**PARECER DA COMISSÃO DE AVALIAÇÃO
SOBRE A CONFORMIDADE AMBIENTAL DO PROJETO DE EXECUÇÃO**

“Linha de muito alta tensão (LMAT) da Central Solar Fotovoltaica de Ourique”

COMISSÃO DE AVALIAÇÃO

Figura 1 – Implantação do projeto - Alternativa A1. (Fonte RECAPE).

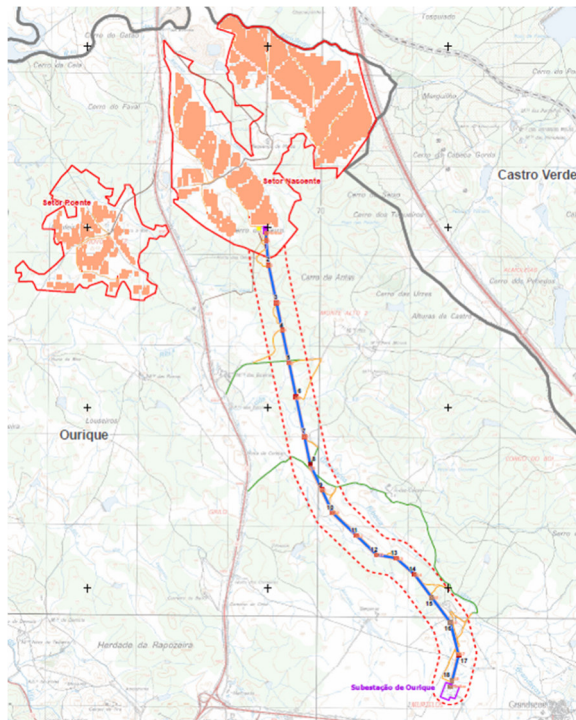
Os apoios 6 e 8 localizam-se em áreas que foram sujeitas a repovoamento de azinheiras, mas é possível colocar os apoios em zonas de clareira, pois as plantações foram malsucedidas.

Relativamente ao local do Apoio 7, confirmou-se que no limite da parcela de terreno, junto ao caminho existente, as árvores de grande porte são azinheiras, e por isso considerou-se necessário respeitar a distância de segurança correspondente ao dobro do raio da copa. Como referido anteriormente em relação às parcelas de terreno onde se localizam os apoios 6 e 8, também aqui, apesar de ser uma parcela de terreno onde foram feitas plantações de azinheiras relativamente recentes, dado que foram em algumas zonas malsucedidas, existem amplas clareiras, o que tornou possível a escolha de um local para o Apoio 7 sem que sejam danificadas as árvores plantadas que vingaram.
